PARCO REGIONALE DELLE ALPI APUANE  
Settore Uffici Tecnici

**Cava Piastranera, ditta Da.Vi. s.r.l., Comune di Stazzema, procedura di VIA (valutazione di impatto ambientale) comprensiva di PAUR (Provvedimento Autorizzatorio Unico Regionale) per progetto di coltivazione.**

VERBALE

**Oggetto:** *cava Piastra Nera - Variante 2023 al Piano di coltivazione della cava Piastra Nera - Procedimento di VIA - proponente: DA.VI. S.r.l. - Conferenza dei servizi ex art. 27-bis del 23/11/2023 - Vs. comunicazione prot. 4815 del 02/11/2023 - Contributo istruttorio ai sensi della DLgs 152/06 e LR 10/10*

### Emissioni non convogliate

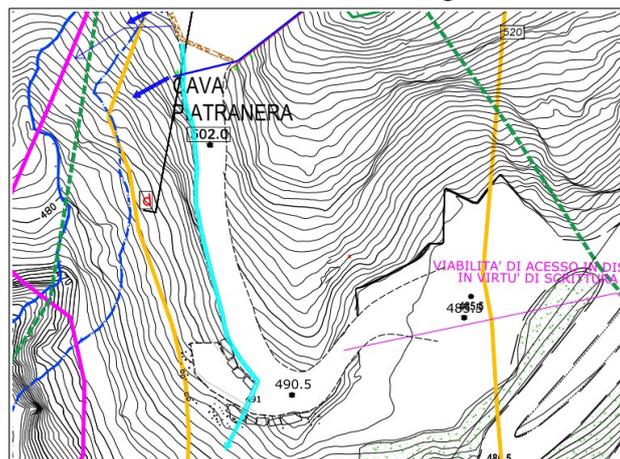
La valutazione adotta un sistema di calcolo diverso da quello indicato nelle linee guida. In sostanza viene calcolata la quantità totale di emissioni nell'arco dei 5 anni da cui viene poi ricavato il rateo emissivo medio. Questa modalità rende un po' più difficoltoso confrontare i dati della stima effettuata con i valori delle linee guida.

Si richiede pertanto di spiegare i motivi per aver utilizzato tale approccio.
